CONCEPTO TÉCNICO SOBRE NECESIDAD DE ESTUDIOS DETALLADOS DE AMENAZA Y RIESGO POR FENOMENOS DE REMOCIÓN EN MASA DENTRO DEL TRÁMITE DE LICENCIA URBANÍSTICA	Código:	GPR-FT-10
		Versión:	04
		Fecha de revisión:	21/06/2011

1.1 CONCEPTO TÉCNICO No. CT:	CT-6984
1.2 ÁREA:	Técnica y de Gestión
1.3 COORDINACIÓN:	Investigación y Desarrollo
1.4 REFERENCIA CRUZADA RADICADO FOPAE:	2013ER12273
1.5 RESPUESTA OFICIAL No.	RO-64350

2.1 SOLICITANTE:	CURADURÍA URBANA No. 4
2.2 PROYECTO:	VIVIENDA Calle 114 H Sur No 8C - 38 Este
2.3 LOCALIDAD:	5. Usme
2.4 UPZ:	60. Parque Entrenubes
2.5 BARRIO O SECTOR CATASTRAL:	PORTAL DEL DIVINO
2.6 DIRECCIÓN:	Calle 114 H Sur No 8C - 38 Este.
2.7 CHIP:	AAA0153UKDE
2.8 MANZANA CATASTRAL:	28
2.9 PREDIO CATASTRAL:	4
2.10 ÁREA (Ha):	0.0210 (*)
2.11 FECHA DE VISITA:	Julio11 de 2013

Figura 1. Localización general del proyecto ubicado en la Calle 114 H Sur No 8C - 38 Este del barrio El Portal del Divino de la Localidad de Usme en el Plano Normativo de Amenaza por Remoción en Masa del POT (Decreto 190 de 2004) y referencia de los antecedentes citados en el numeral 5.

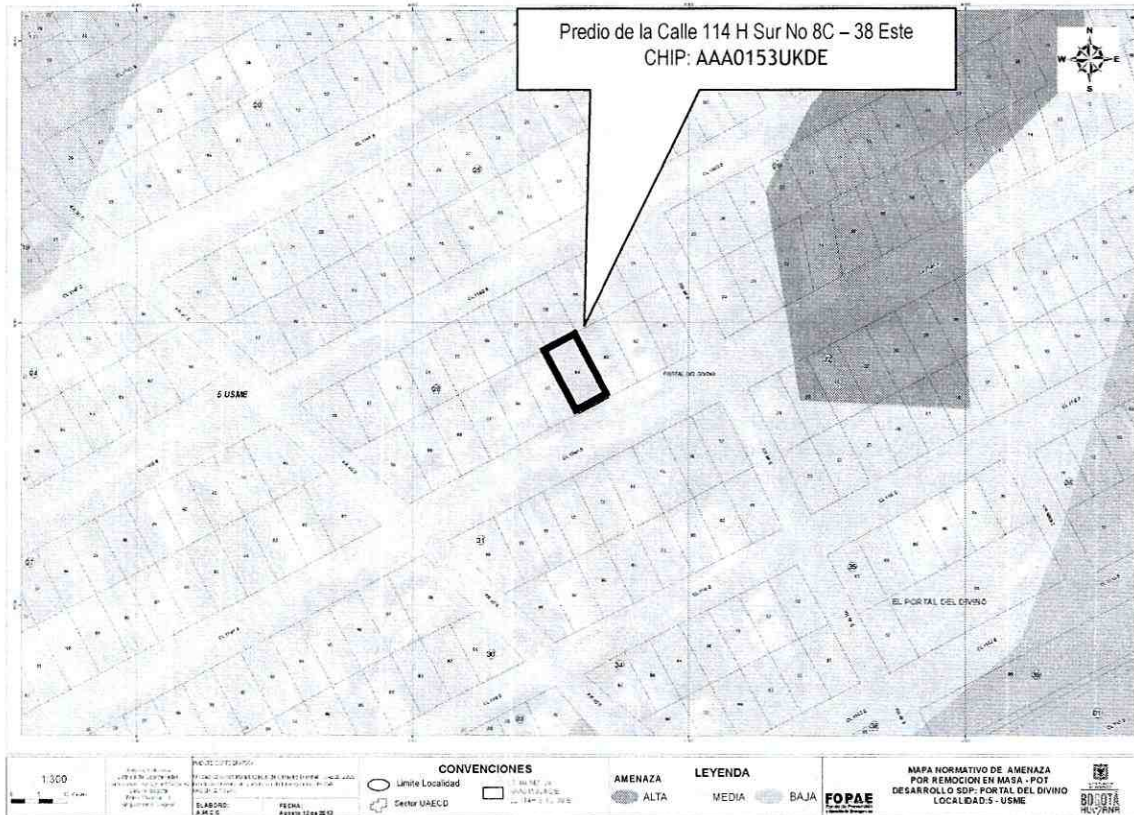
Conforme con el plano normativo de “Amenaza por Remoción en Masa” del Plan de Ordenamiento Territorial de Bogotá - POT, el sector donde se localiza el proyecto “Vivienda Calle 114 H Sur No 8C - 38 Este” ubicado en Calle 114 H Sur No 8C - 38 Este, del barrio Portal del Divino de la Localidad de Usme, se encuentra en una zona de AMENAZA MEDIA por procesos de remoción en masa (Figura 1).
